AUTORIZZAZIONE INTEGRATA AMBIENTALE PER L'ESERCIZIO DELLA CENTRALE TERMOELETTRICA DELLA SOCIETÀ SORGENIA POWER SPA SITA NEL COMUNE DI APRILIA (LT) - RINNOVO

Risposta alle richieste di integrazioni

Figura 10: Carta generale dei vincoli allegata allo Studio di Impatto Ambientale

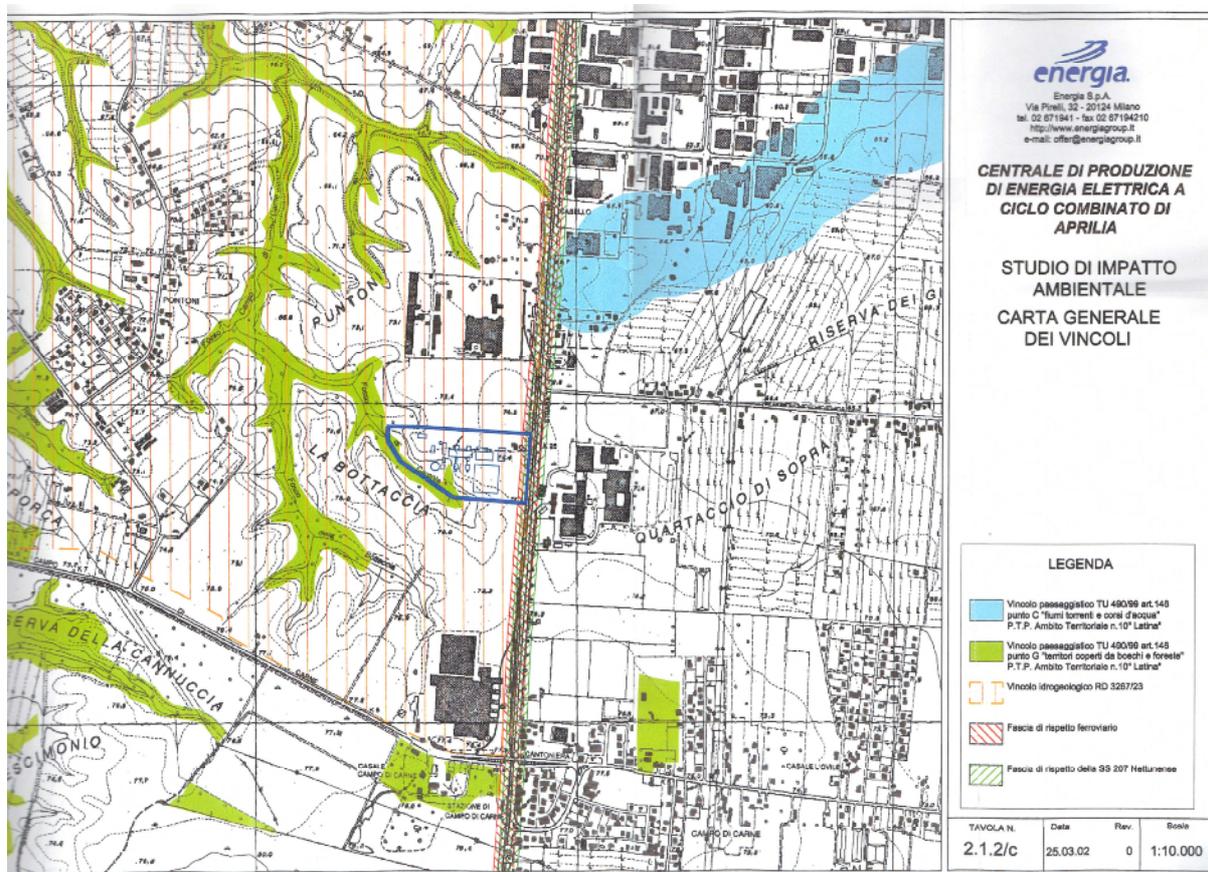
Inoltre si richiede di indagare e chiarire le seguenti problematiche relative al non rispetto, così come si evince dalla documentazione presentata da Sorgenia Spa dei seguenti vincoli di legge:

- *Vincolo idrogeologico e forestale ex RD n. 3267/23 cui l'area interessata dall'impianto risulta essere soggetta*
- *Vincolo paesaggistico ex. Art 136 del Dlgs 42/04 ed ex art. 142, comma c);*
- *Fascia di rispetto di mt. 30 dalla SS Nettunense (DPR 495/92)*
- *Fascia di rispetto di mt 30 dal limite della zona di occupazione della più vicina rotaia (art. 49 dpr 753/80)*

L'autorizzazione alla costruzione dell'impianto è avvenuta a seguito di procedura di VIA e tenendo conto del sistema dei vincoli territoriali gravanti sull'area interessata dallo stabilimento, vincoli la cui presenza è citata in premessa al Decreto di Compatibilità ambientale. In particolare tali vincoli erano costituiti da:

- **Vincolo idrogeologico** e forestale ex RD n. 3267/23: vincolo il cui perimetro risultava compreso tra il tracciato della SS Nettunense e della SP via della Cogna, estendendosi verso Ovest a coprire località Bottaccia, Pontoni e altre.
- **Vincolo paesaggistico** ex. TU 490/99 art. 146 punto g: territori coperti da boschi e foreste o sottoposti da vincolo di rimboschimento (oggi sostituito dal d.Lgs 42/2004 art.142 lettera g): tale vincolo interessava marginalmente il perimetro sud sud-ovest dell'impianto in corrispondenza del Fosso Caronte e derivava dalla cartografia allegata al Piano Territoriale Paesistico della regione Lazio, Ambito Territoriale n. 10: Latina. Peraltro dal riscontro sul campo della perimetrazione cartografica del vincolo, l'area interessata dall'impianto non risultava effettivamente boscata.

Per quanto riguarda le fasce di rispetto: il perimetro dello stabilimento risulta interessato dalle seguenti fasce di rispetto:

- **Fascia di rispetto di stradale di m 30** dal confine della strada ex SS Nettunense (DPR 495/92)
- **Fascia di rispetto ferroviario di m 30** dal limite della zona di occupazione della più vicina rotaia (art. 49 dpr 753/80): tale fascia di rispetto è riferita per legge alle sole Ferrovie adibite a servizio pubblico.

I manufatti costituenti la Centrale elettrica in costruzione rispettano ampiamente tali distanze di rispetto in quanto il manufatto più vicino, costituito dal Condensatore ad aria, risulta distante in proiezione orizzontale dalle sopracitate infrastrutture:

- **ca. 39 m dalla rotaia più vicina della ferrovia regionale FR8** (tratto Campoleone – Nettuno, a binario unico)
- **ca. 49 m dal confine della ex SS Nettunense.**

Si riporta di seguito copia della carta dei vincoli allegata allo Studio di Impatto Ambientale, nella quale sono riportati i vincoli sopra descritti.
